Vänersborgs tingsrätt
Mark- och miljödomstolen
mmd.vanersborg@dom.se

Yttrande samt komplettering M 2186-17

Figur 1: Samredovisning av påverkansområde för Hamnbanan och Gryaab's transporttunnlar, samt det överlappande påverkansområde som därigenom uppstår.

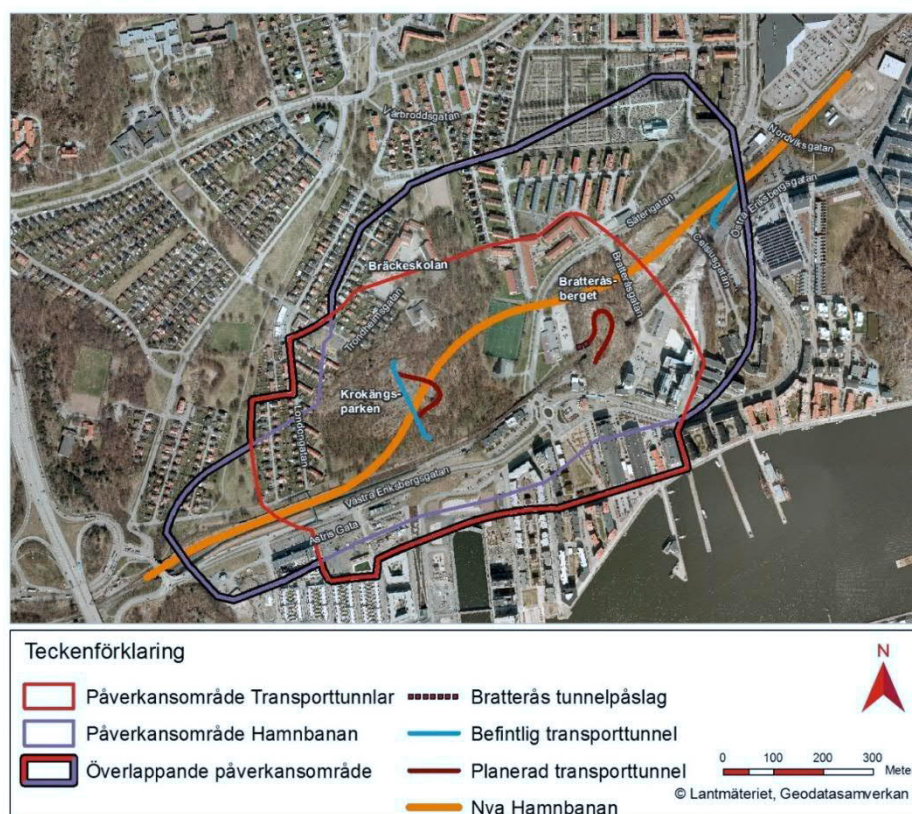
Eftersom båda projekten kommer att genomföras under samma tidsperiod kan kumulativa effekter på grundvatten uppkomma lokalt inom delar av de båda påverkansområdena. Den av SGU refererade figur 6.3.2 i Hamnbanans MKB visar de båda projektens respektive påverkansområde. De yttre gränserna för påverkansområdena kan läggas samman så att man erhåller ett överlappande påverkansområde enligt nedan redovisad figur. Eftersom områdena för båda projekten är väl tilltagna bedöms inga kumulativa effekter uppkomma utanför detta område.

Figur 8.12.1. Kvävedioxid som 98-percentil för dygnsmedelvärden i Göteborg. De beräknade halterna vid områdena för tunnelmynningarna ligger i nuläget på mellan 36 och 48 $\mu\text{g}/\text{m}^3$ (gul färg). Halterna beräknas överlag minska i framtiden.
Källa: Miljöförvaltningen, Göteborgs Stad

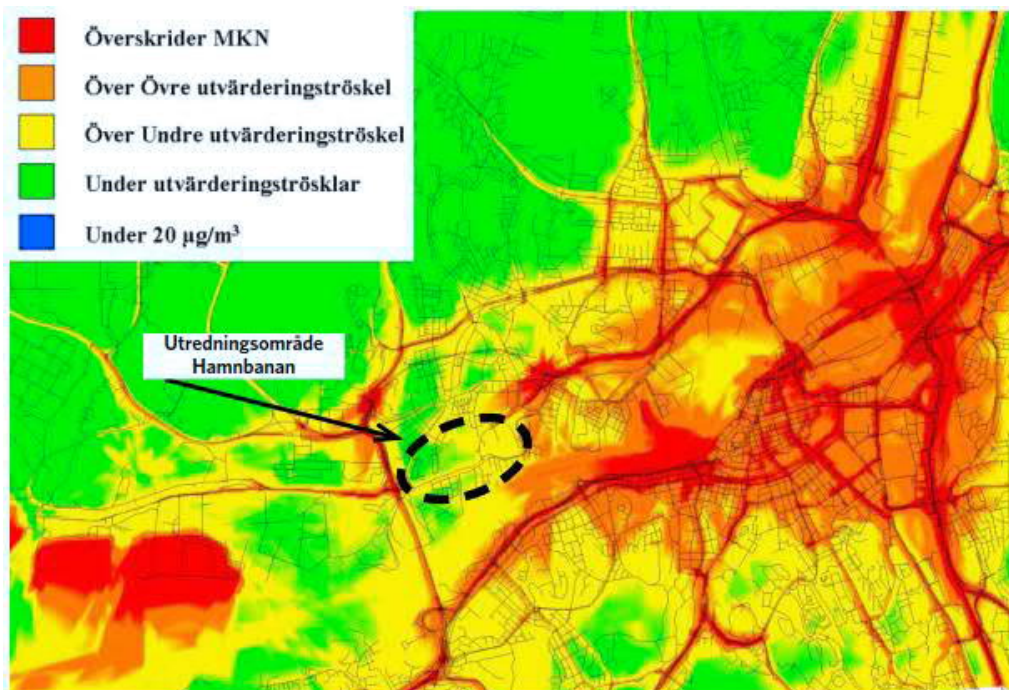
Dagens luftföroreningssituation redovisas i figurerna benämnda 8.12.1 och 8.12.2 nedan. Denna figur är framtagen i tidigare skede (järnvägsplanen för Eriksberg-Pölsebo). Av dessa framgår att inga överskridanden sker av MKN i det aktuella området.
